Saksframlegg

Høyring mindre endring reguleringsplan for Moghusfeltet

Utval	Utvalssak	Møtedato
Hovudutvalet for plan og miljø	30/25	09.09.2025

Bilete under syner forskjellige takvinklar, som er vanlege på bustader.

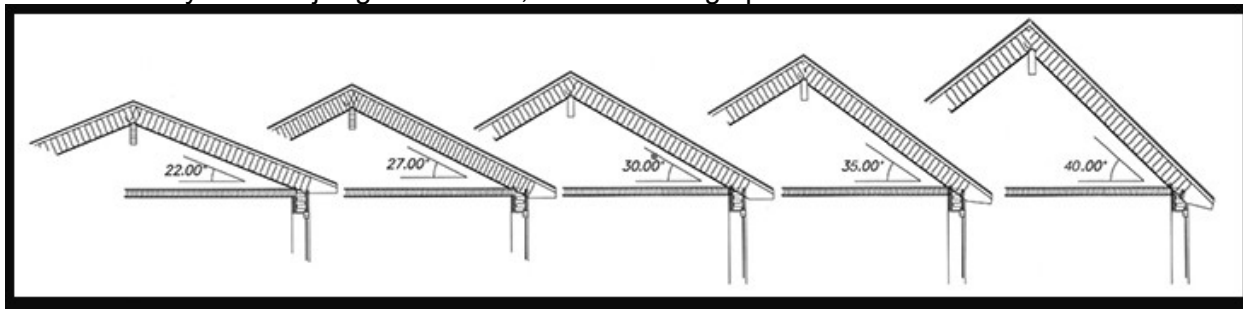
Ein ser at føresegna for takvinkel gjev lite spelerom for val av bustadtypar. Det er og gjort ein gjennomgang av dei seks byggjesakene som er handsama i Moghusfeltet. Det syner seg at to av dei har takvinkel på 25°, to på 26°, ein på 27° og ein på 10°. Dette har ikkje vorte fanga opp i byggjesaks handsaminga av uvisse årsakar.

Forskjellen frå 25° til 27° vil ikkje medføre at bygga skil seg nemneverdig frå kvarandre. Bygget med 10° takvinkel vil ein tydleg kunne sjå at har ein anna takvinkel.

Ein har også gjort ein kontroll av andre reguleringsplanar for bustad i kommunen og ein ser at fleire av dei har sett at takvinkel skal vere 25°. Kynjushamaren har tillate takvinkel mellom 22°-32° og Århusjordet har takvinkel mellom 35°-45°.

Ein føreslår å endre føresegn 7.3.1 c) slik: Busetnaden skal ha takvinkel mellom 10°-32°.
